福島第一原子力発電所 特定原子力施設に係る実施計画変更比較表（第Ⅱ章 2.11 使用済燃料プールからの燃料取り出し設備）

変更前	変更後	変更理由
<p>2.11 使用済燃料プールからの燃料取り出し設備</p> <p>(中略)</p> <p>2.11.1.5 主要な機器</p> <p>(中略)</p> <p>(3) 燃料取り出し用カバー 燃料取り出し用カバーは、2号機を除き使用済燃料プールを覆う構造としており、必要により、燃料取扱機支持用架構及びクレーン支持用架構を有する。 なお、2号機については、燃料取扱機支持用架構及びクレーン支持用架構を有する燃料取り出し用構台を新設し、既存の原子炉建屋に新たに設ける開口部から、燃料取扱設備を出し入れする構造とする。 また、燃料取り出し用カバーは換気設備及びフィルタユニットを有する。 <u>1号機の燃料取り出し用カバーは、大型カバーとその内部に設ける内部カバーで構成する。</u> なお、換気設備の運転状態やフィルタユニット出入口で監視する放射性物質濃度等の監視状態は現場制御盤及び免震重要棟集中監視室に表示され、異常時は警報を発するなどの管理を行う。</p> <p>(中略)</p> <p>2.11.2 基本仕様 2.11.2.1 主要仕様 (1) 燃料取扱設備 <u>(2号機、3号機及び4号機を除く)</u> a. 燃料取扱機 <u>個数</u> 1 式 b. クレーン <u>個数</u> 1 式</p> <p>(4号機) a. 燃料取扱機 <u>型式</u> 燃料把握機付移床式 <u>基数</u> 1 基 <u>定格荷重</u> 燃料把握機 : 450kg 補助ホイス : 450kg</p> <p>b. クレーン 型式 天井走行式 基数 1 基 定格荷重 主巻 : 100t 補巻 : 5t ホイス : 10t</p> <p>c. エリア放射線モニタ 検出器の種類 半導体検出器 計測範囲 10⁻³~10mSv/h 個数 2 個 取付箇所 4号機 原子炉建屋 5FL (燃料取り出し用カバーオペフロ階)</p> <p>(中略)</p>	<p>2.11 使用済燃料プールからの燃料取り出し設備</p> <p>(中略)</p> <p>2.11.1.5 主要な機器</p> <p>(中略)</p> <p>(3) 燃料取り出し用カバー 燃料取り出し用カバーは、2号機を除き使用済燃料プールを覆う構造としており、必要により、燃料取扱機支持用架構及びクレーン支持用架構を有する。 なお、2号機については、燃料取扱機支持用架構及びクレーン支持用架構を有する燃料取り出し用構台を新設し、既存の原子炉建屋に新たに設ける開口部から、燃料取扱設備を出し入れする構造とする。 また、燃料取り出し用カバーは換気設備及びフィルタユニットを有する。 <u>(記載削除

図5.3-1 1号機使用済燃料貯蔵プールエリアのエリア放射線モニタ配置図

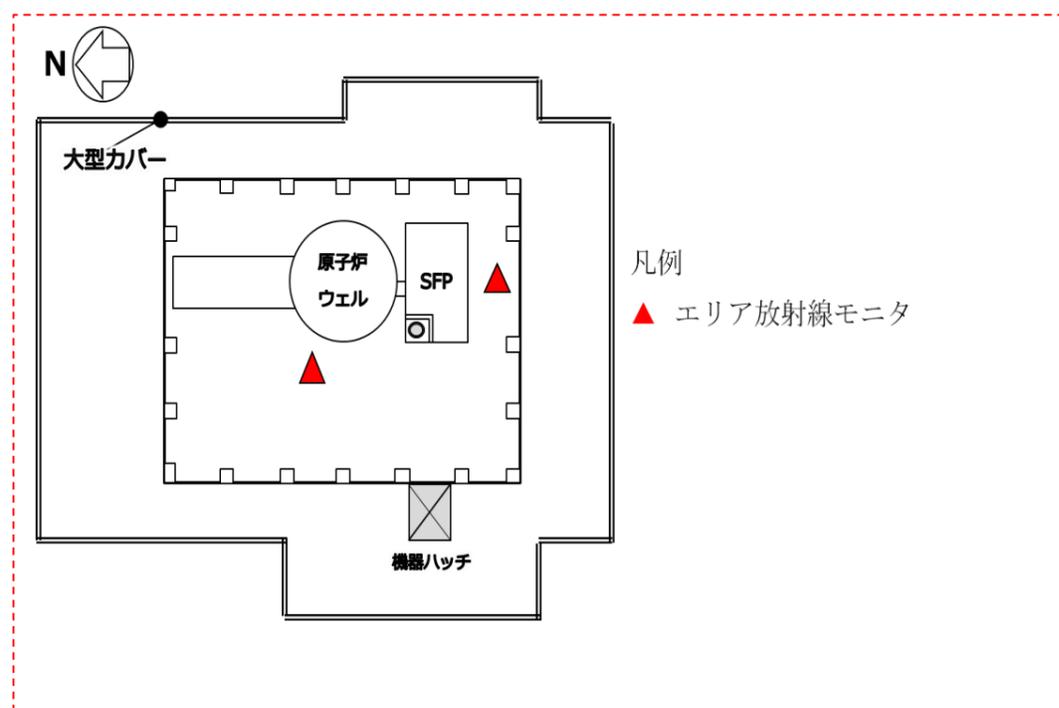
5.3 1号機使用済燃料貯蔵プールエリア放射線モニタの配置

使用済燃料貯蔵プールエリアの2箇所に設置する(図5.3-1参照)。
検出器のボトムが床から1500±100mmとなるよう壁または床から自立させて設置する。

図 5-2 大型カバー換気設備（ガレキ撤去作業時）概略構成図

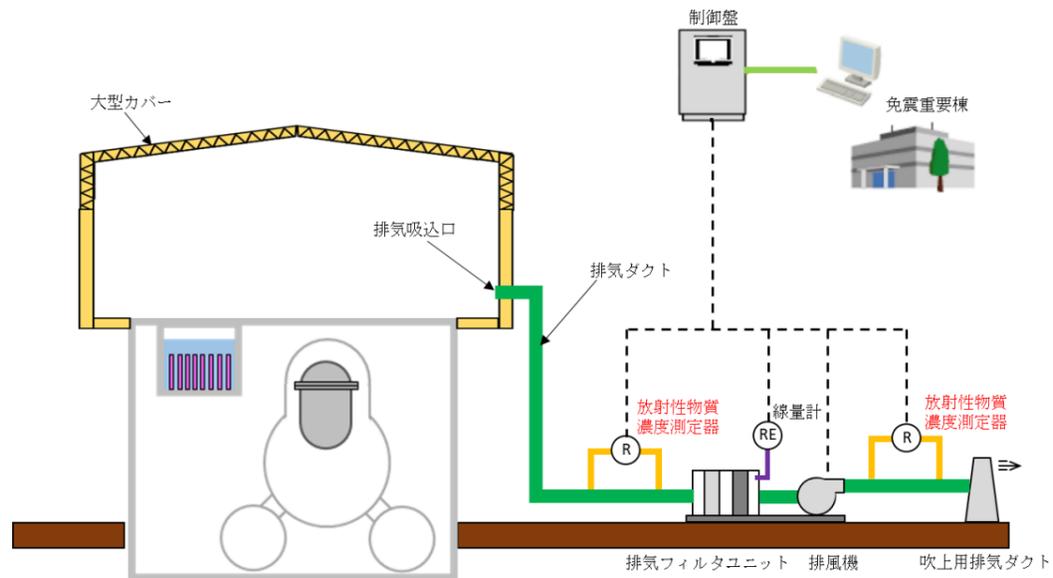
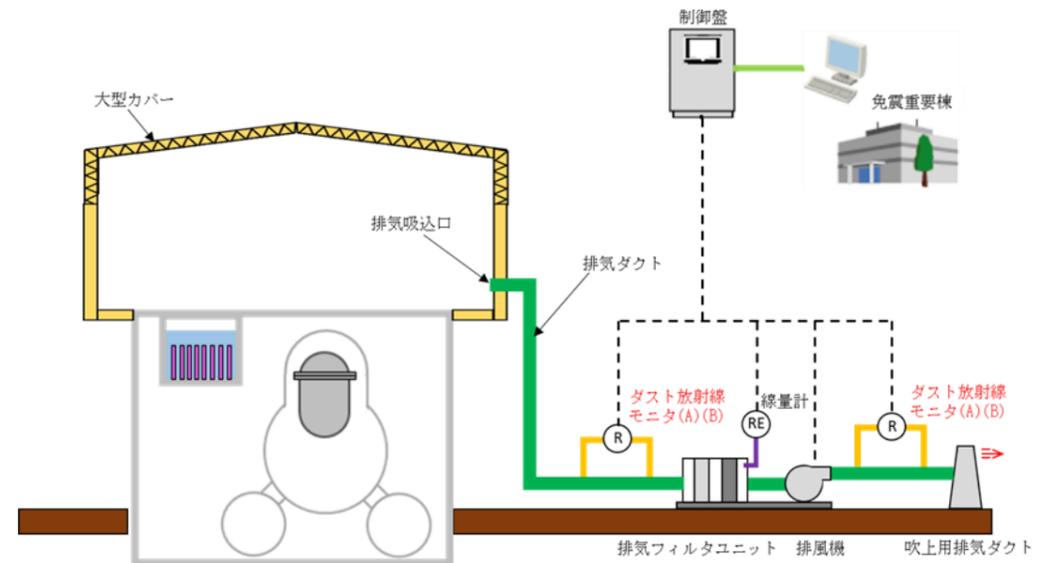
ガレキ撤去作業時と燃料取り出し作業時の換気設備構成を区別するため記載の変更記載の適正化

図 5-4 大型カバー換気設備（ガレキ撤去作業時）系統図

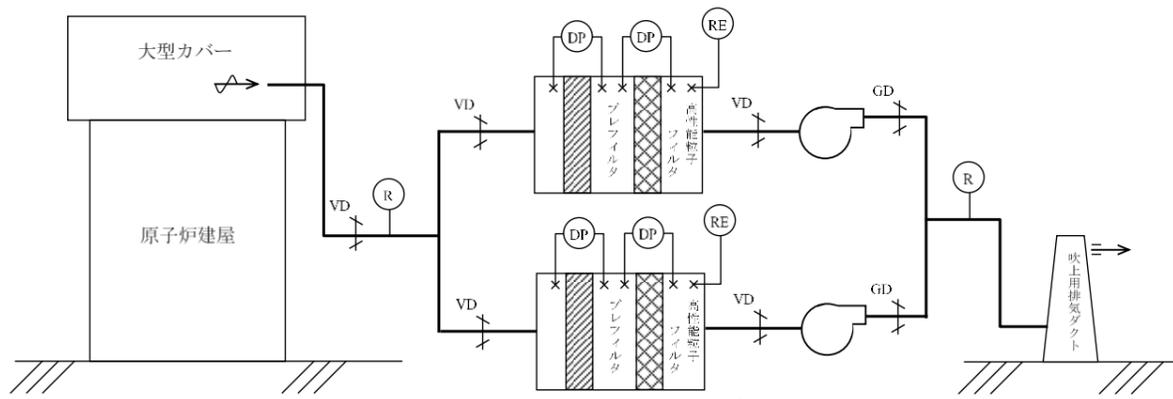
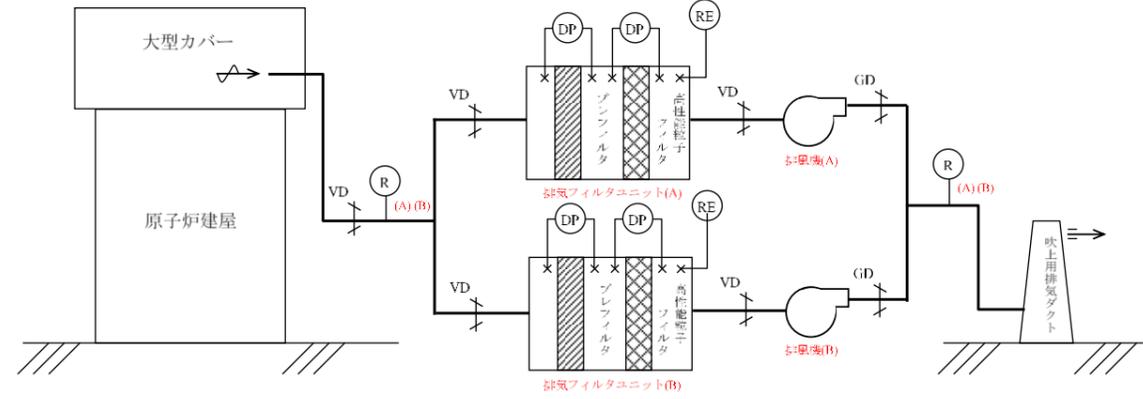
ガレキ撤去作業時と燃料取り出し作業時の換気設備構成を区別するため記載の変更記載の適正化

図 5-5 大型カバー換気設備（ガレキ撤去作業時）電源系統図

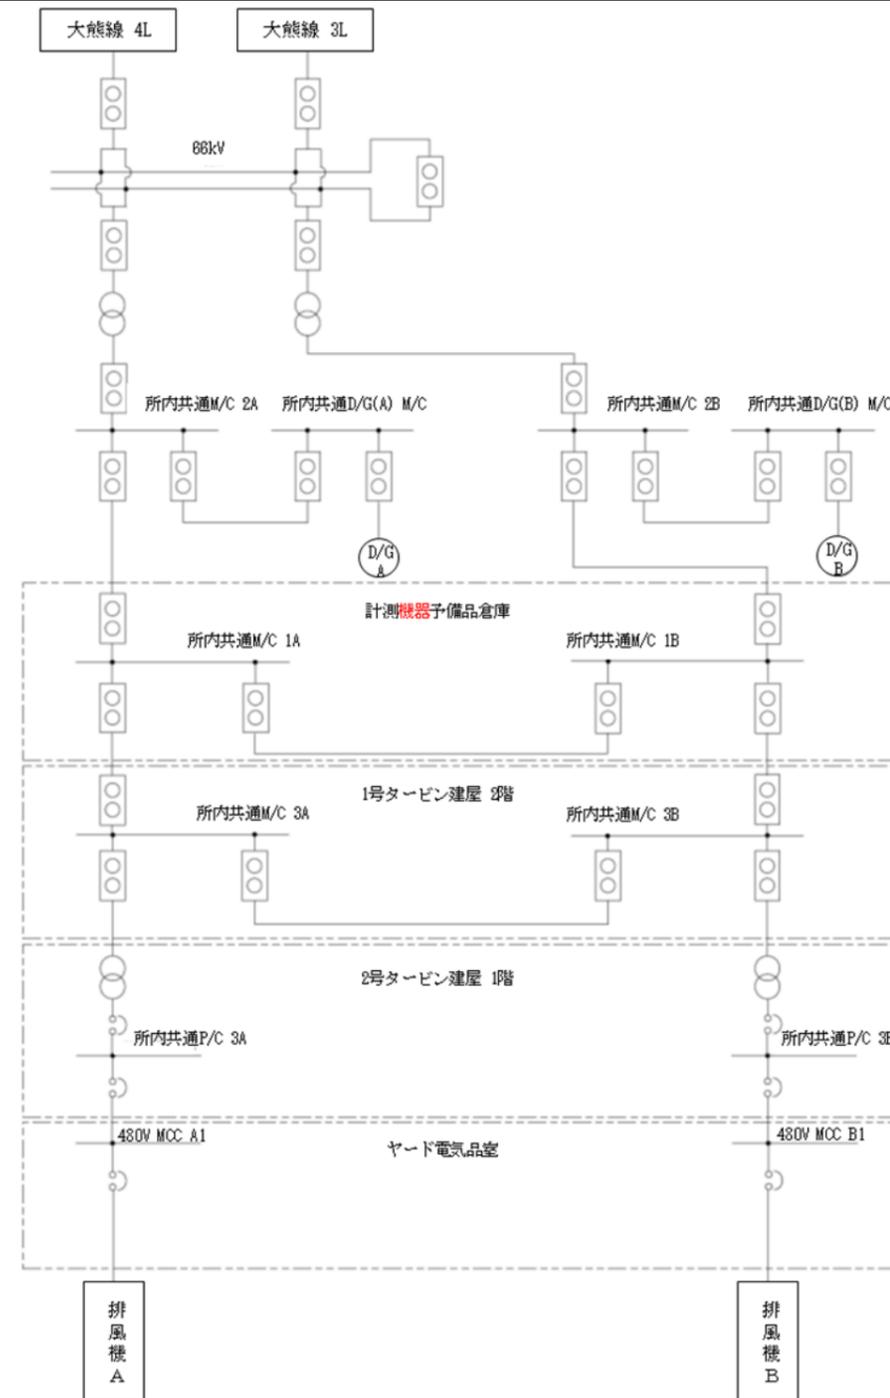
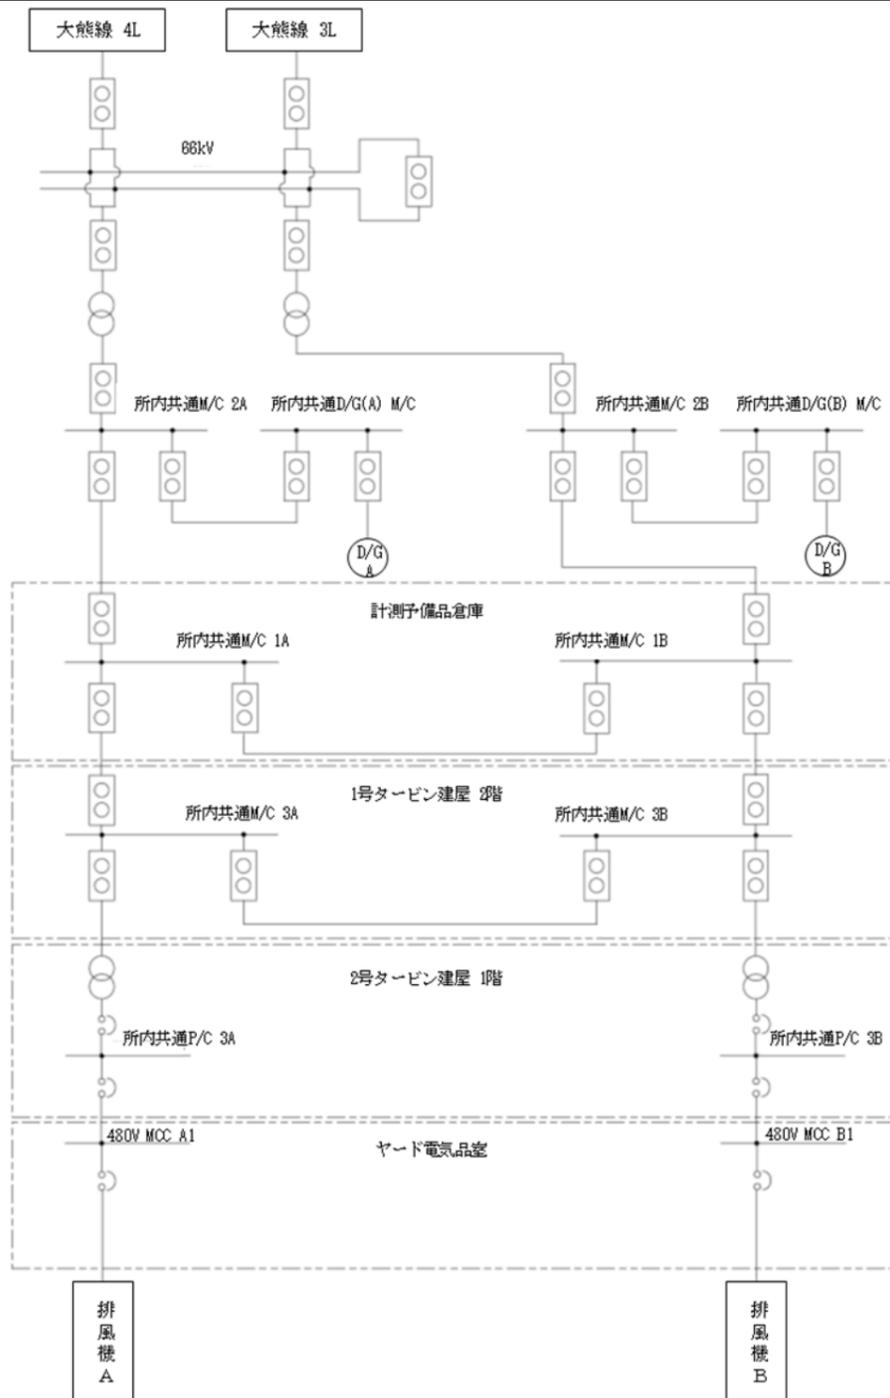
ガレキ撤去作業時と燃料取り出し作業時の換気設備構成を区別するため記載の変更記載の適正化

図 5-6 大型カバー換気設備 (燃料取り出し作業時) 概略構成図

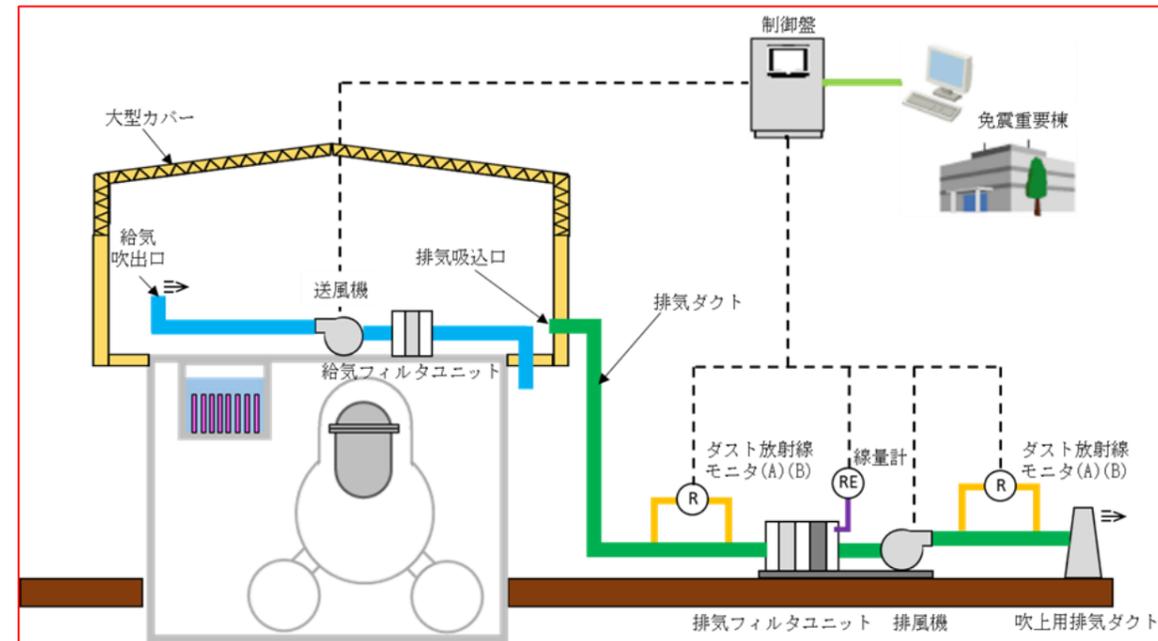
燃料取り出し作業時における換気設備系統について記載の追加

図 5-8 大型カバー換気設備 (燃料取り出し作業時) 系統図

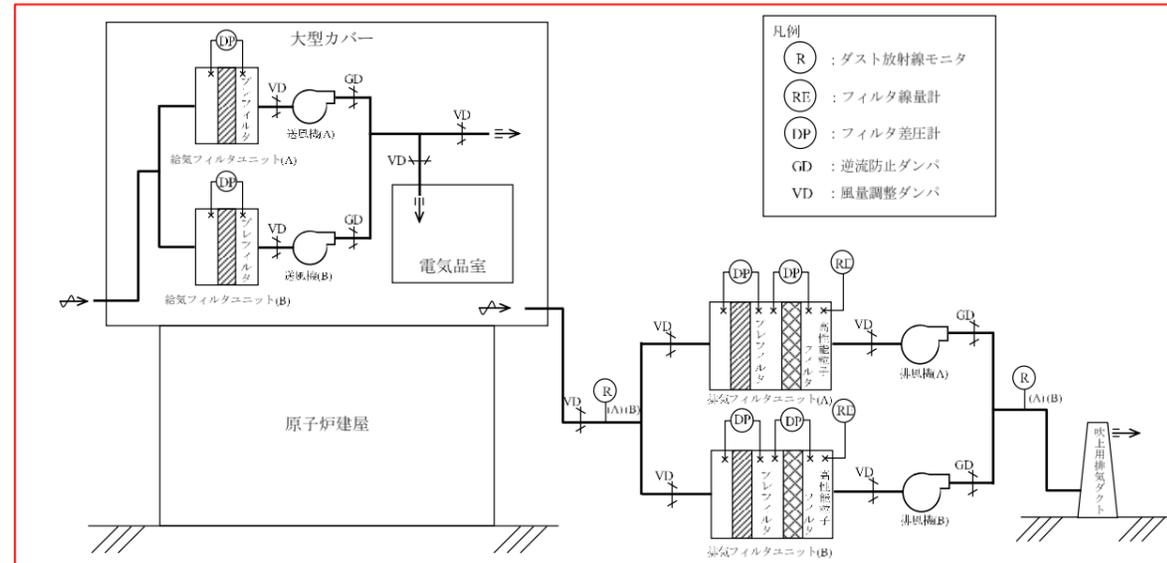
燃料取り出し作業時における換気設備系統について記載の追加

図 5-9 大型カバー換気設備 (燃料取り出し作業時) 電源系統図

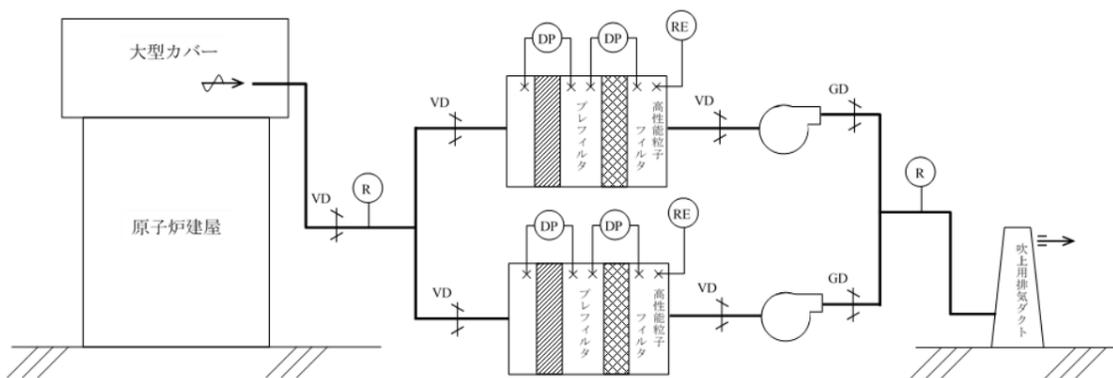
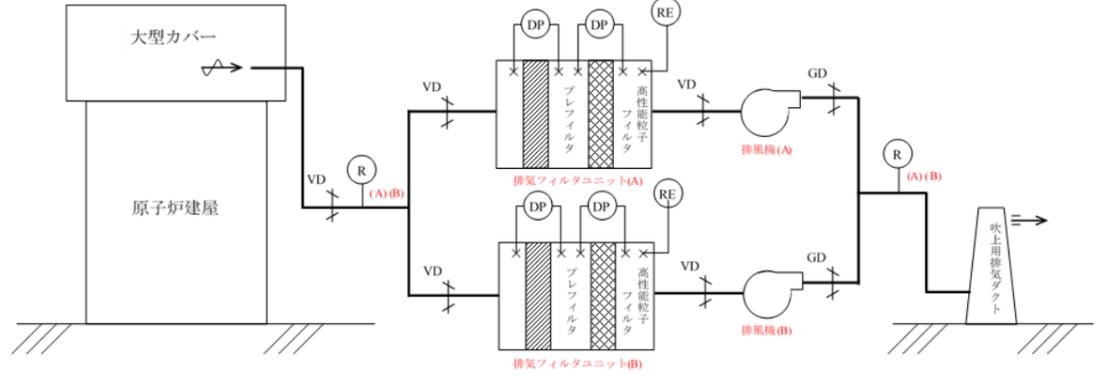
燃料取り出し作業時における換気設備系統について記載の追加

図 6.1.2-1 ランウェイガーダの概要図 (単位: mm)

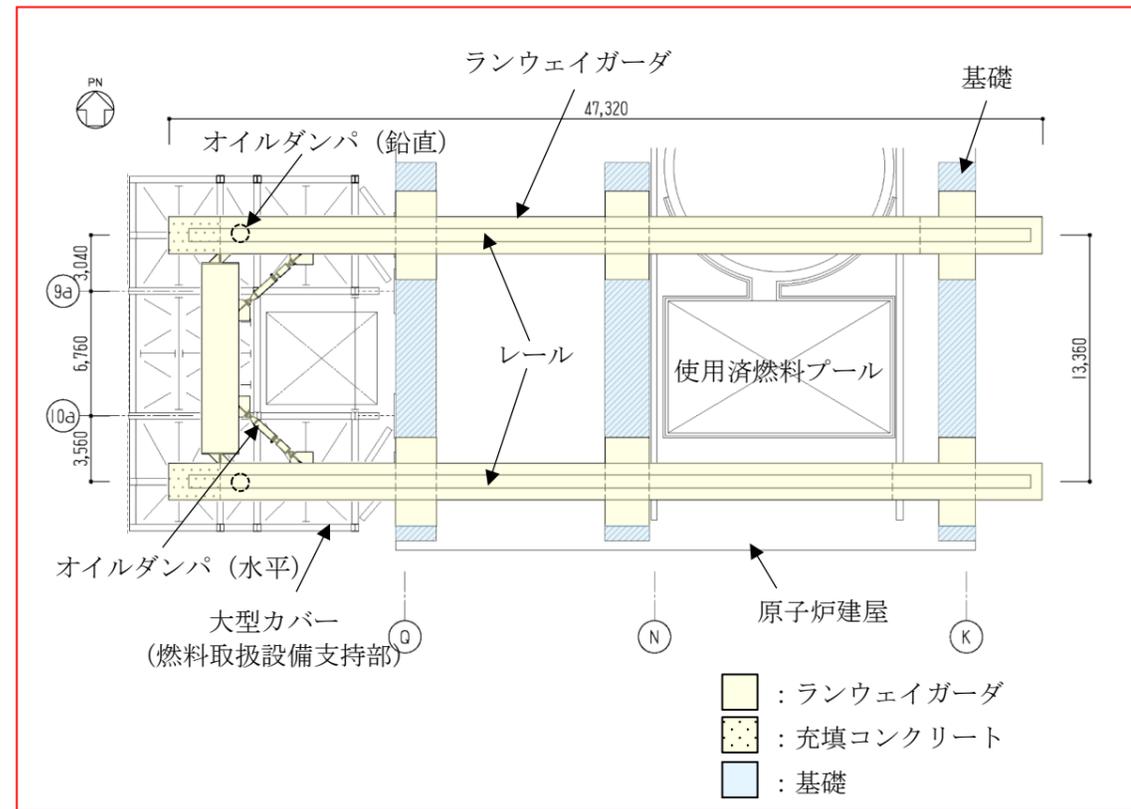
ランウェイガーダは、東西方向 47.32m、南北方向 13.36m、高さ 4.50m の構造物で、構造形式は鋼製ボックス桁構造、構造種別は鉄骨造である。基礎は鉄筋コンクリート造である。

ランウェイガーダの概要図を図 6.1.2-1 及び図 6.1.2-2 に示す。

図 6.1.2-2 ランウェイガーダの概要図 (単位: mm)

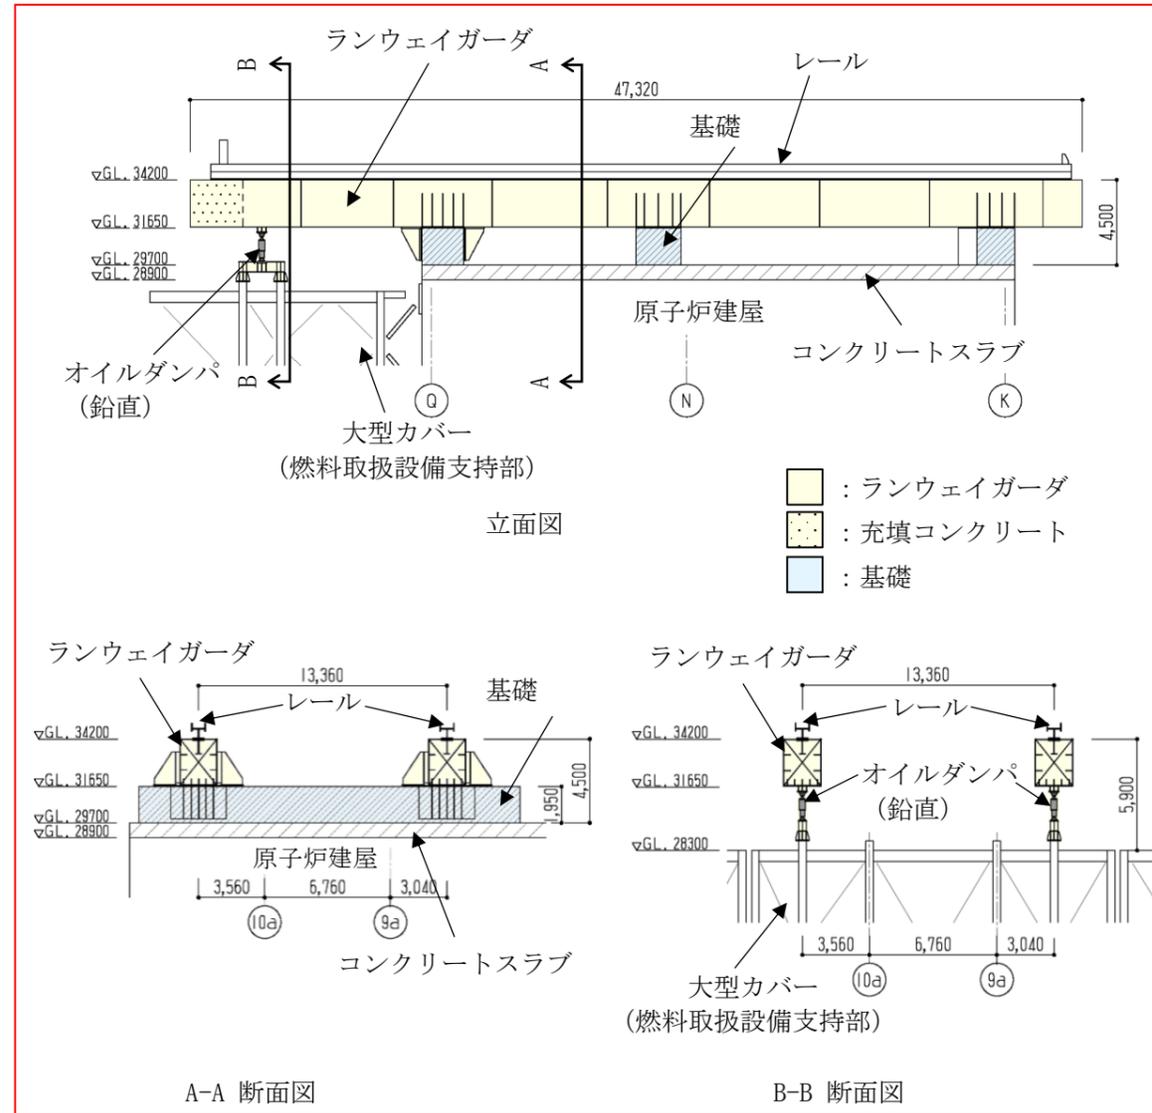
ランウェイガーダ追加に伴う記載の追加

図 6.2.2-1 ランウェイガーダの解析モデルと燃料取扱設備の荷重作用位置

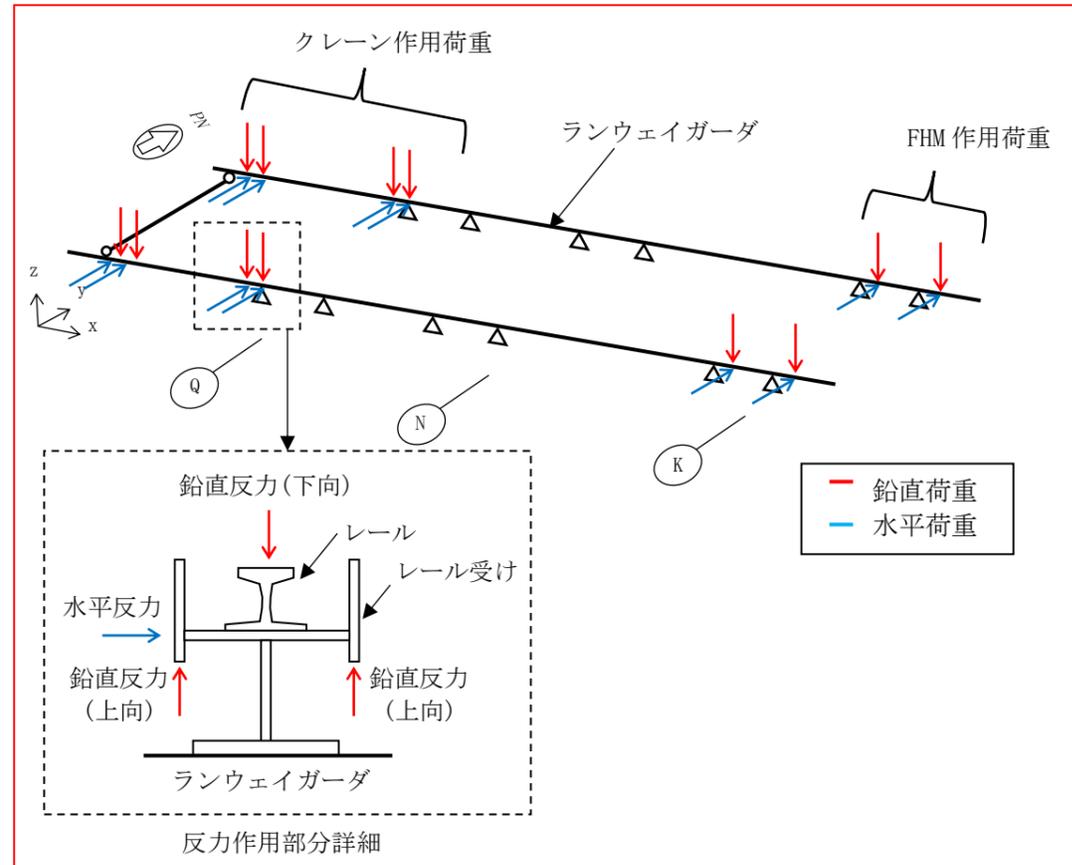
ランウェイガーダの設計で考慮する燃料取扱設備の荷重作用位置のうち、代表例として燃料取扱設備位置CASE1の荷重作用位置を図6.2.2-1に示す。クレーン及び燃料取扱機の車輪や脱線防止ラグからの反力は、レール及びレール受けを介してランウェイガーダに作用する。
